改善箇所説明図

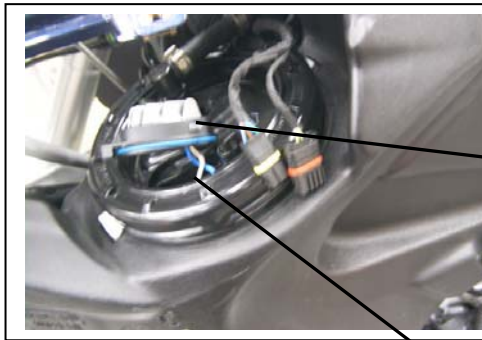
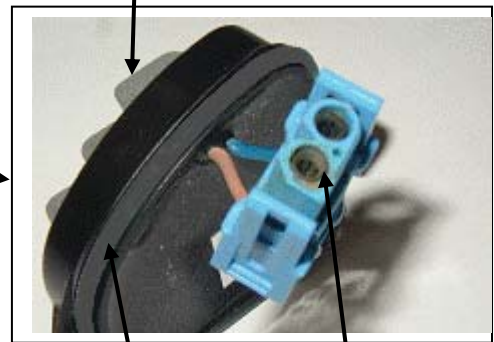
基準不適合箇所

燃料ポンプ電子制御ユニットの防水機能が不適切なため、当該電子制御ユニットと燃料ポンプに接続している端子部に水が浸入し、錆が発生することがある。そのため、当該接続端子が腐食し、燃料ポンプが作動不良となり、最悪の場合、エンジンが停止して再始動できなくなるおそれがある。

改善の内容

全車両、燃料ポンプ電子制御ユニットのOリング(黒)を対策品(青緑)に交換するとともに、電子制御ユニットと燃料ポンプの接続端子を点検し、端子が腐食している場合は、電子制御ユニットと燃料ポンプを交換する。
